留明西側  
海域の断層

北海道電力

測線 A-19

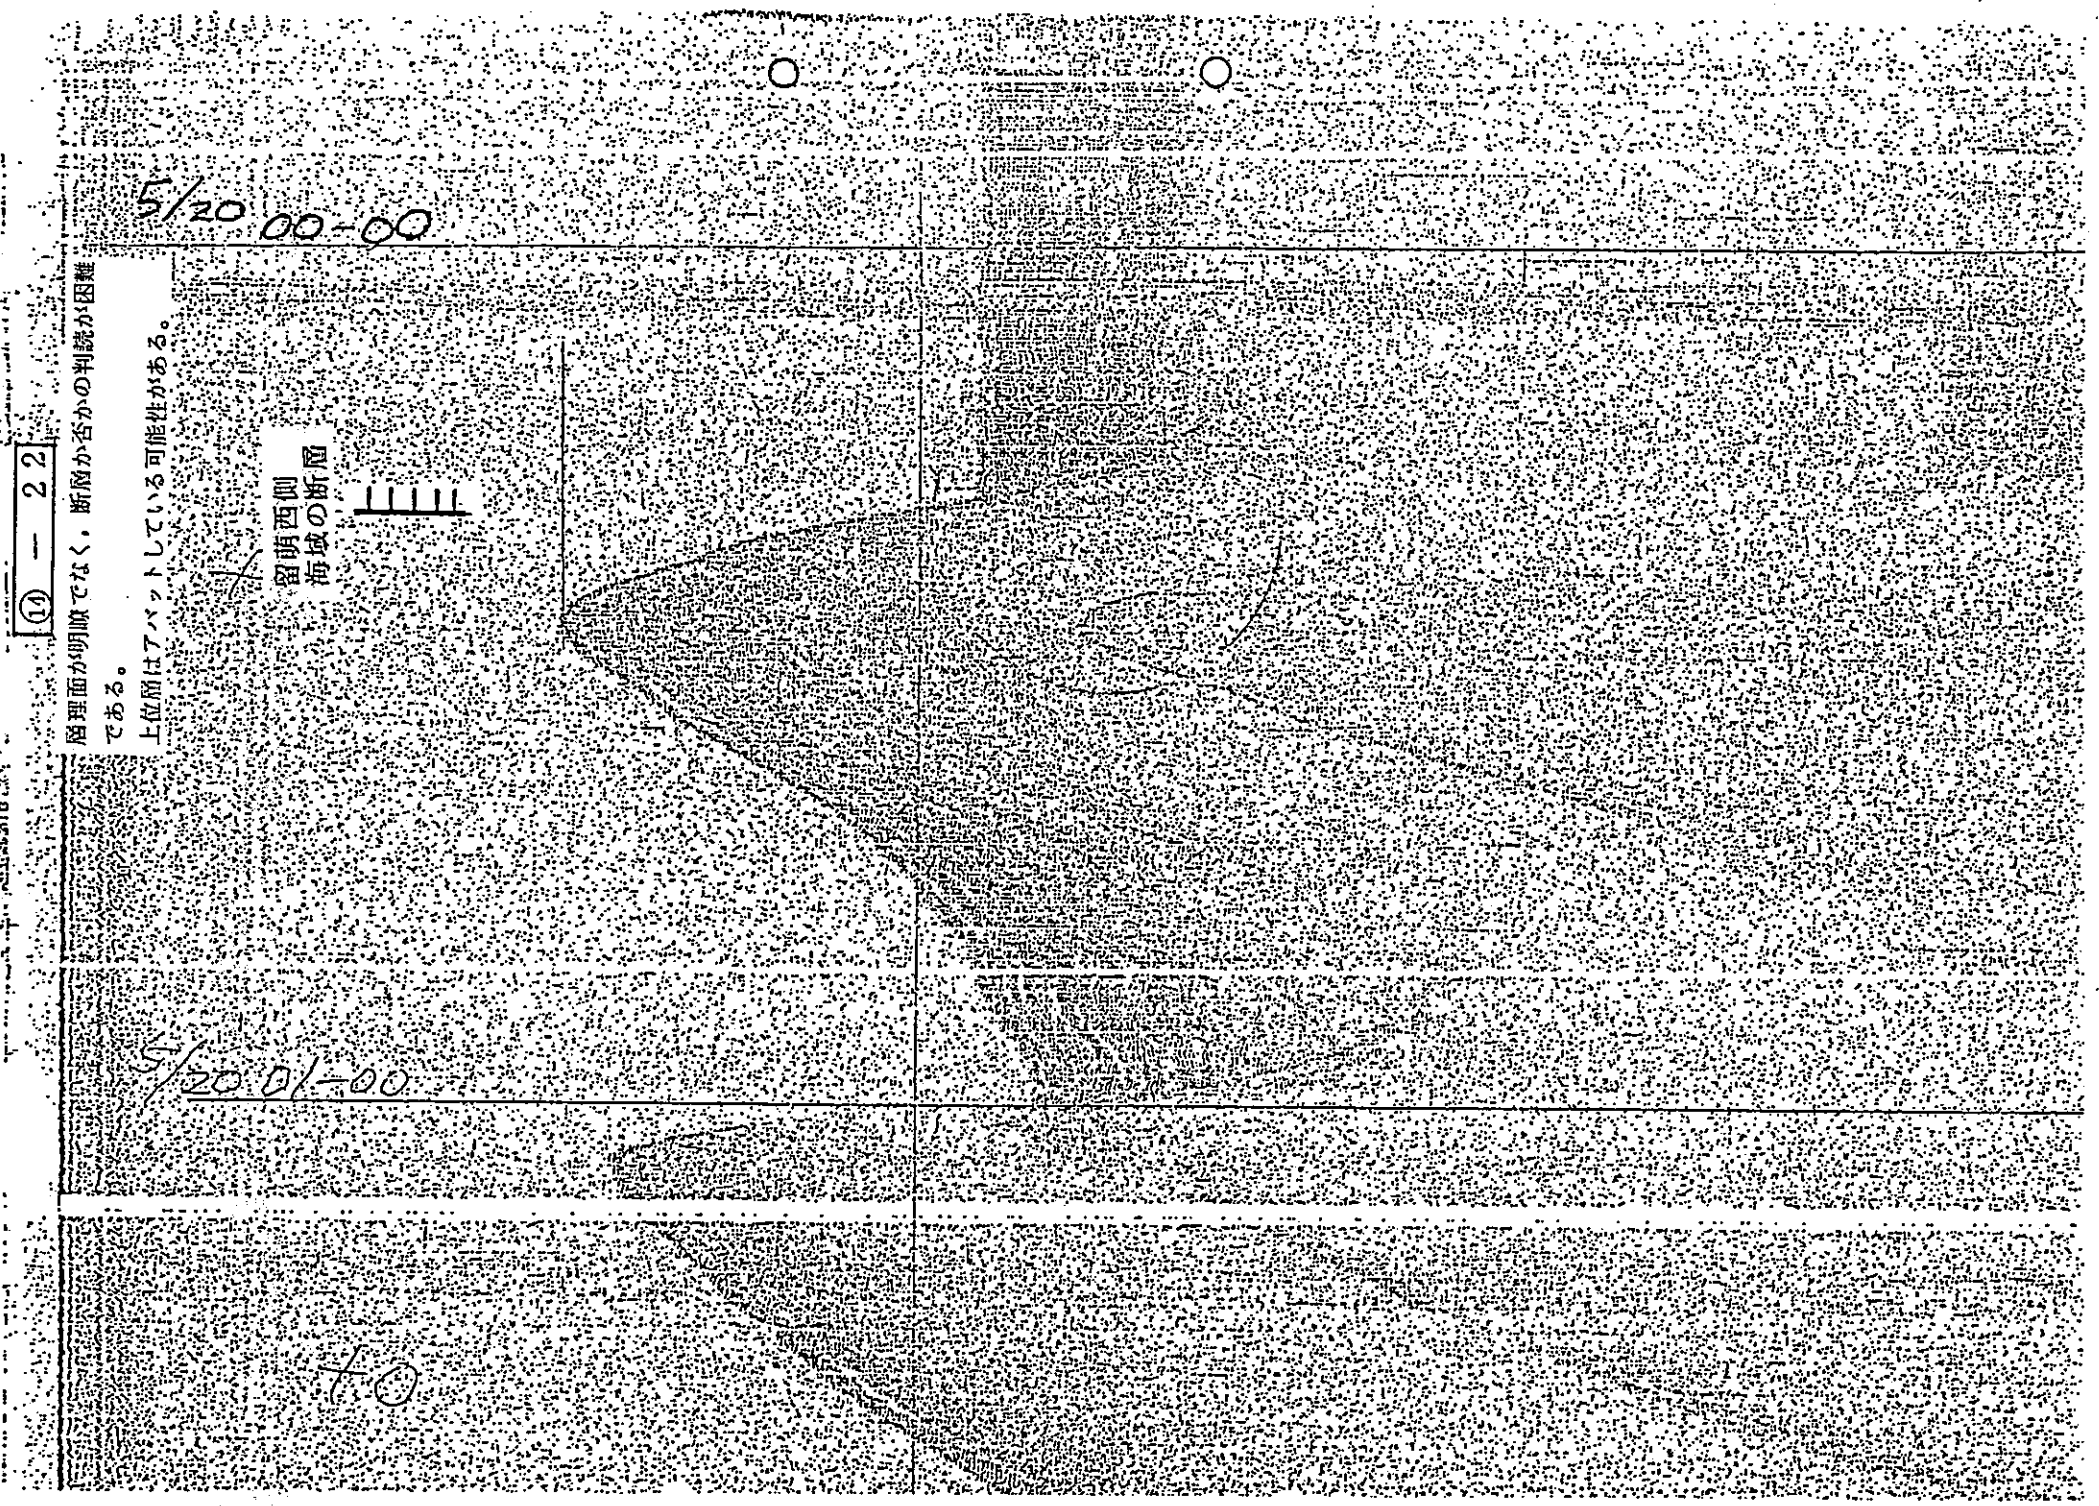
層理面が明瞭でなく、断層が否かの判読が困難である。

19 - 23

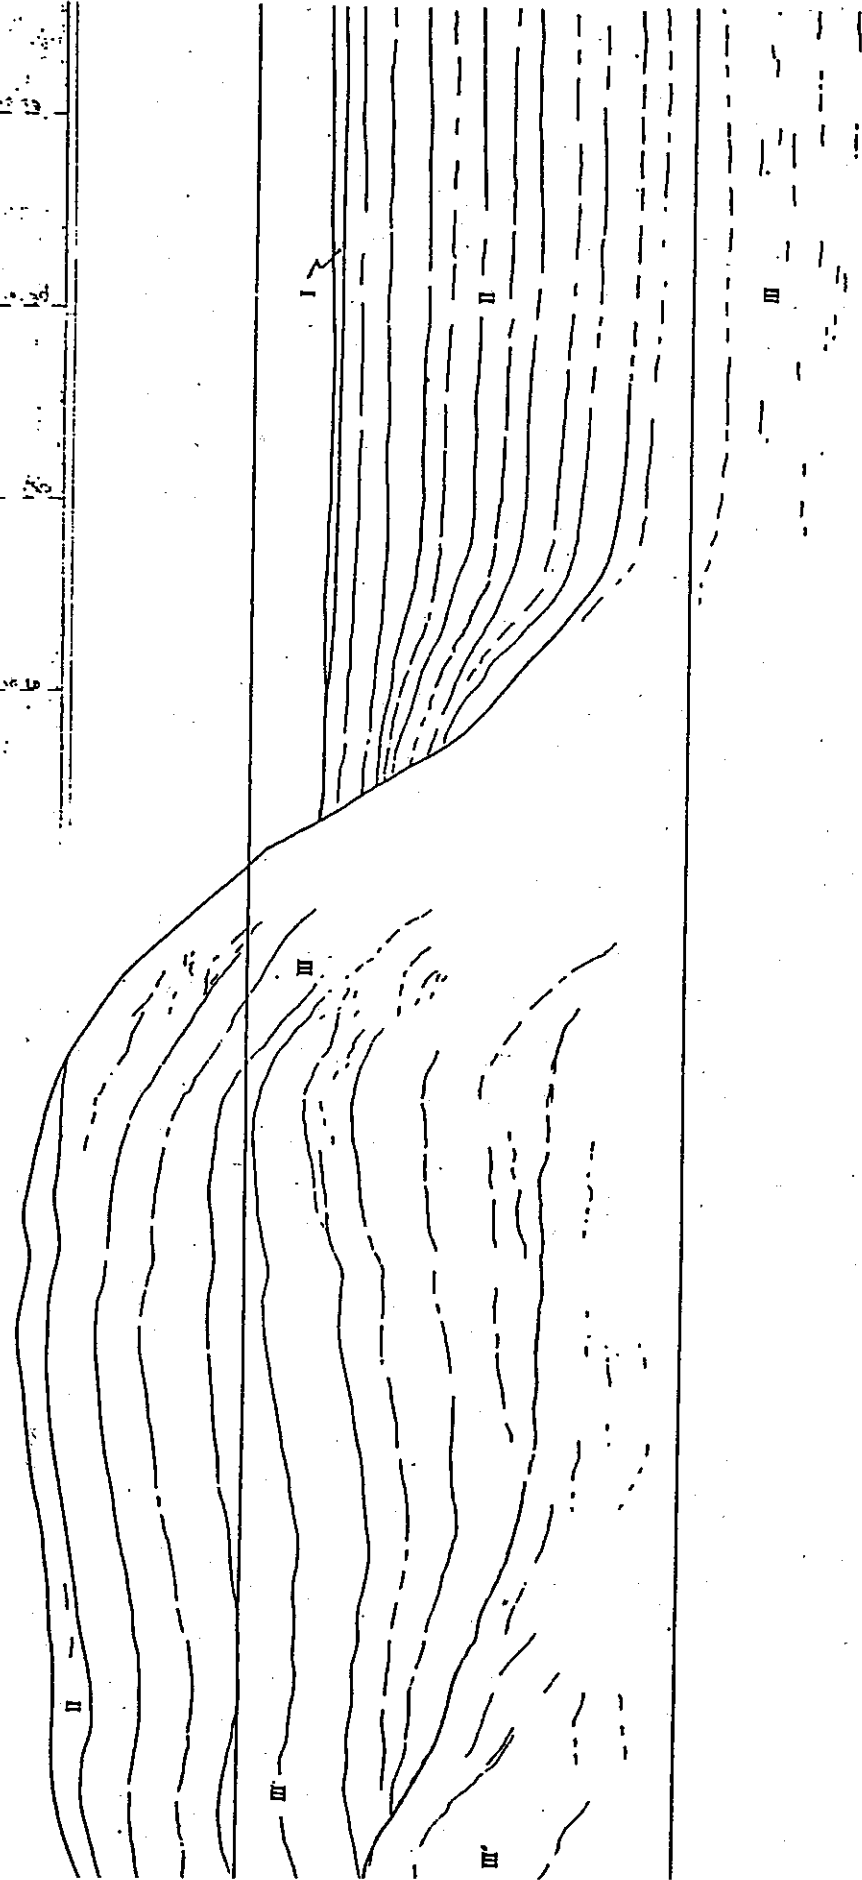
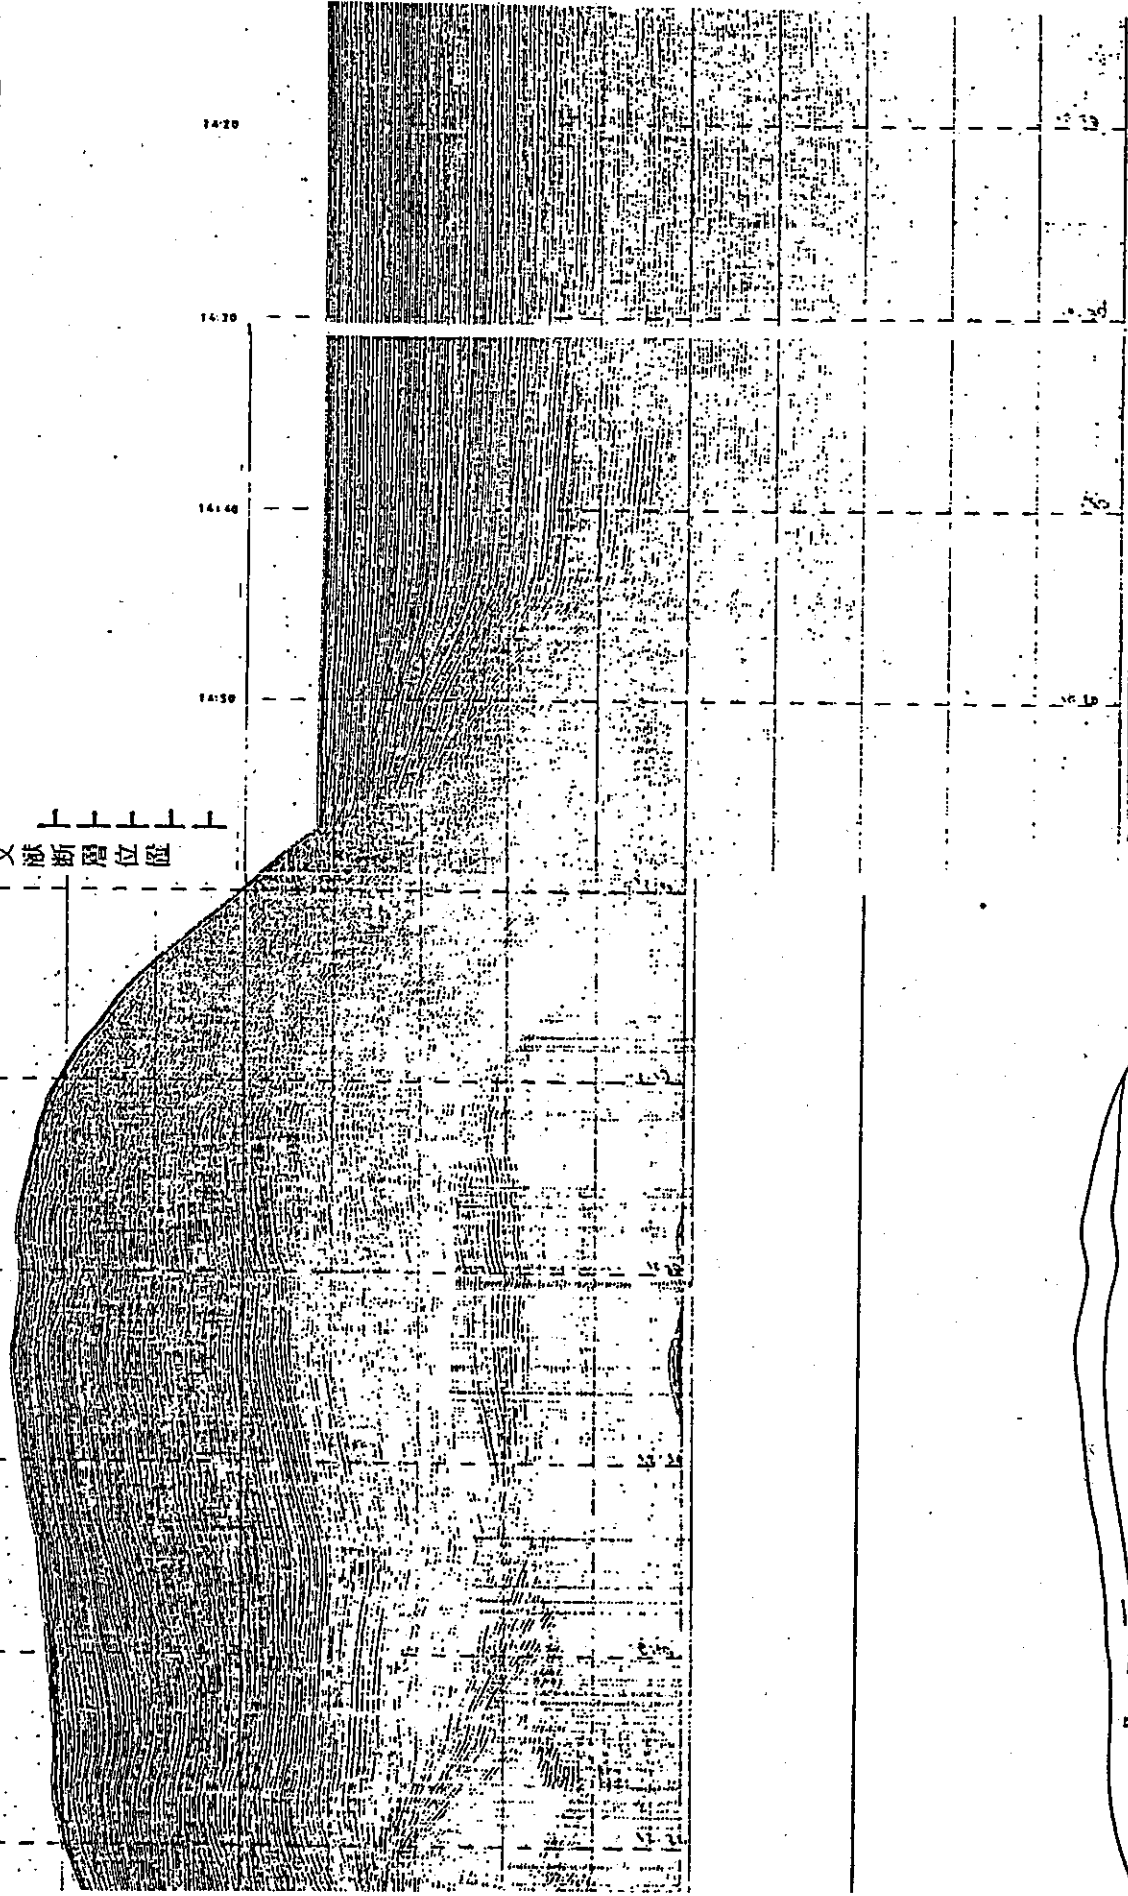
断層面が明瞭でなく、断層か否かの判読が困難である。  
上位層はアバットしている可能性がある。

14 - 23

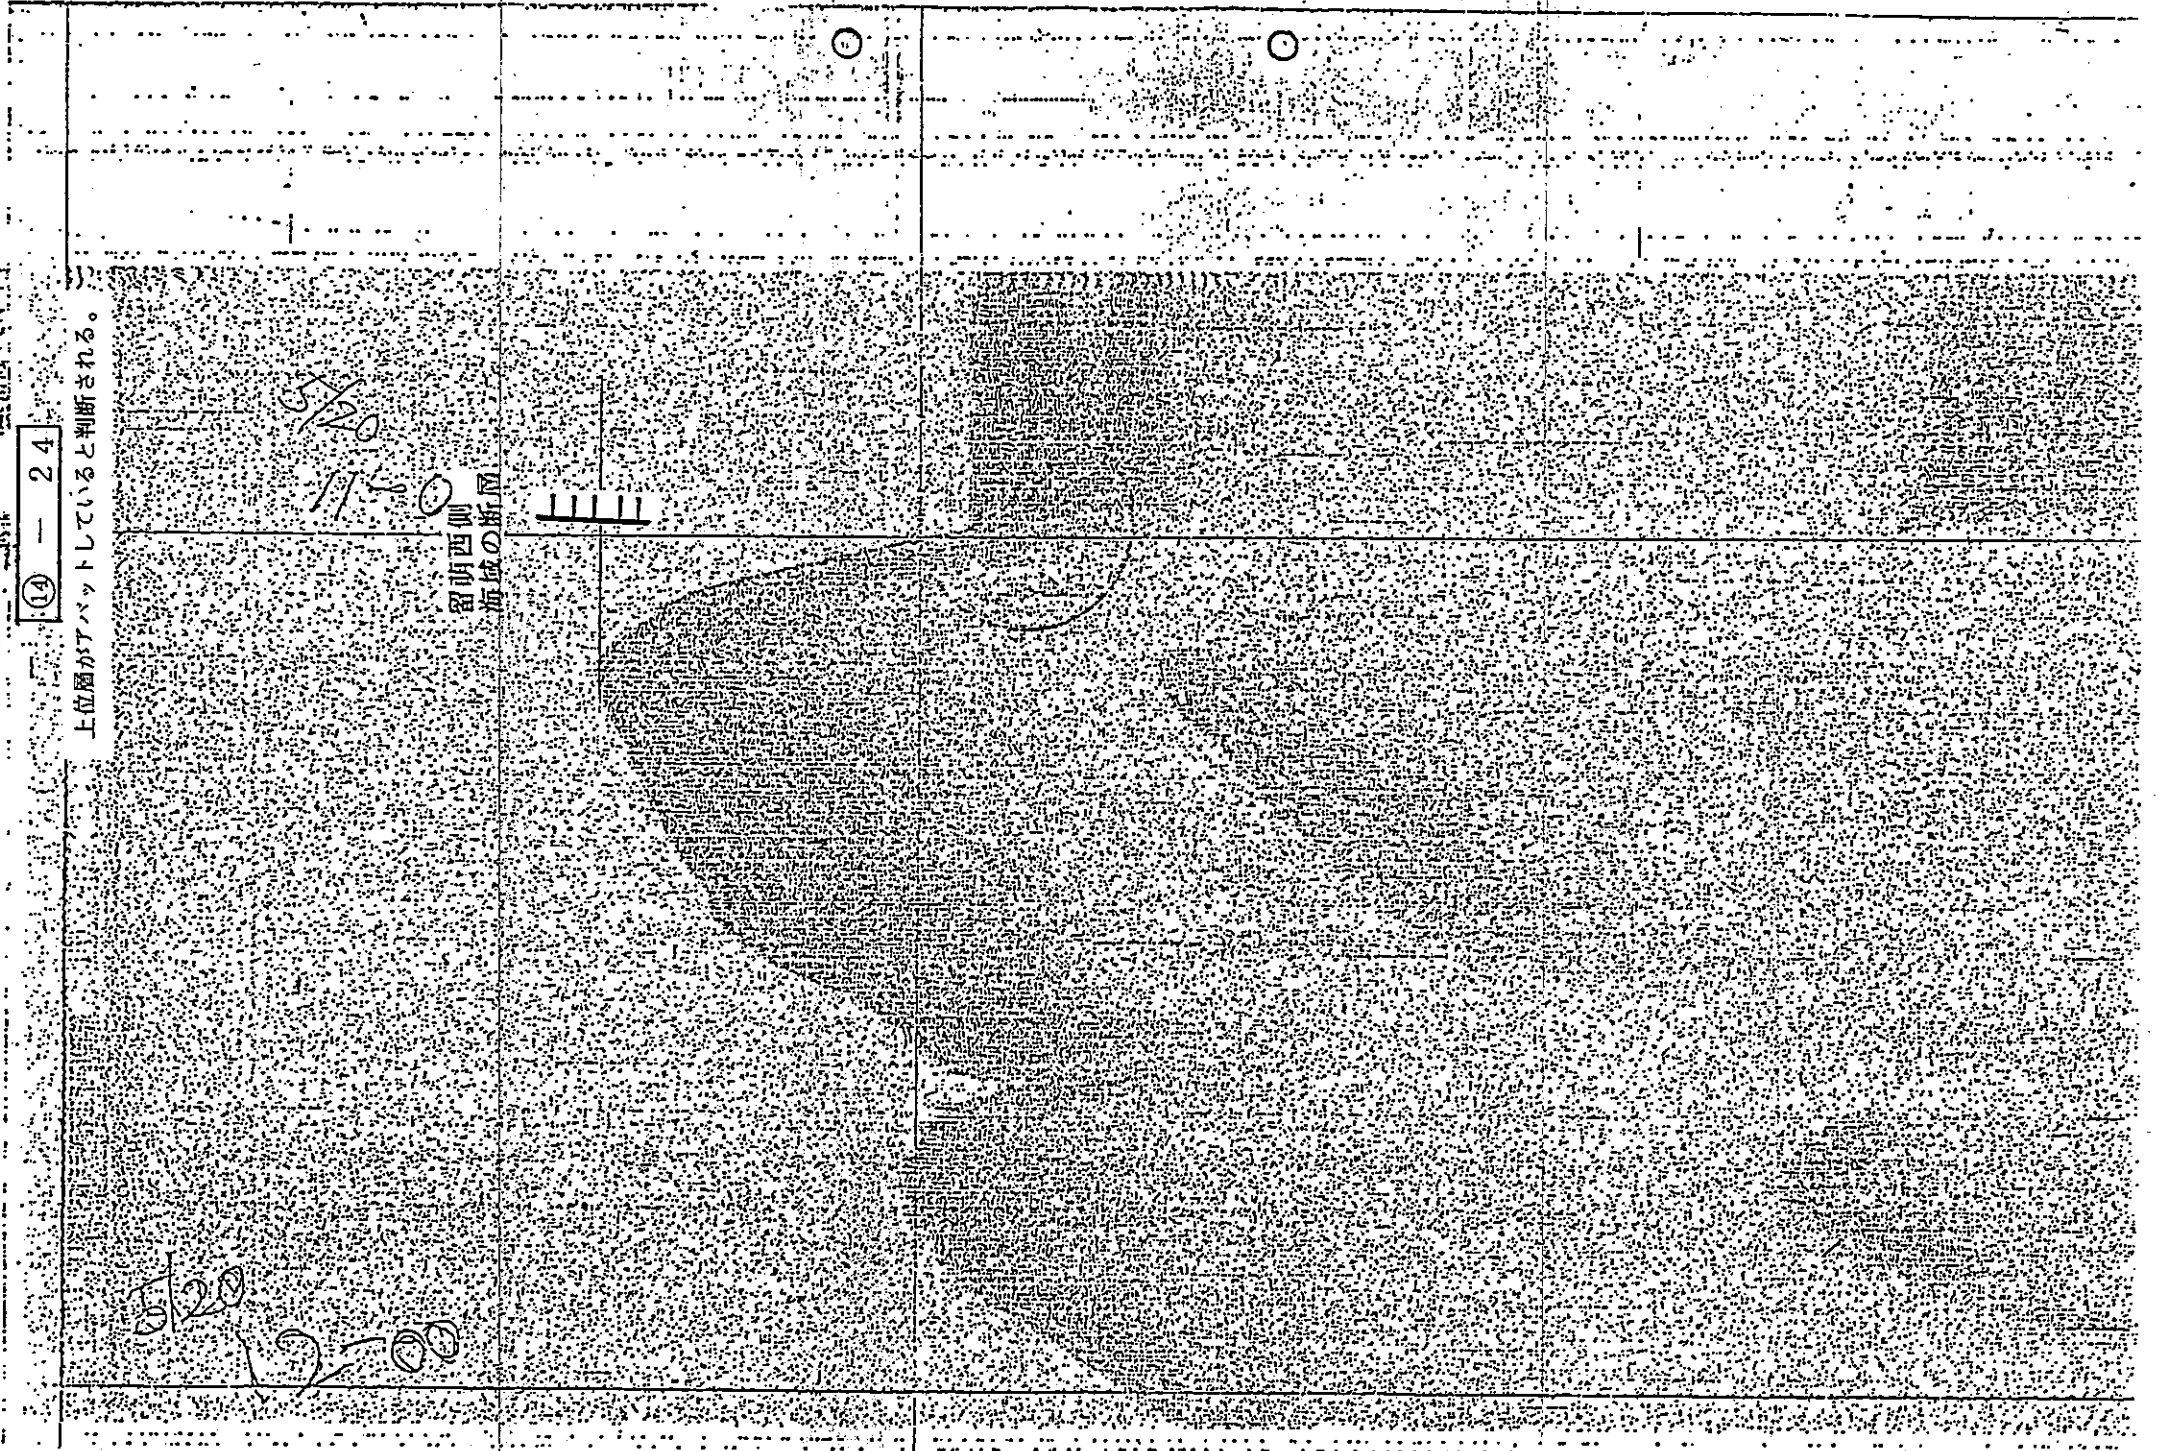
層理面が明瞭でなく、断層か否かの判読が困難である。  
上位層はアバットしている可能性がある。
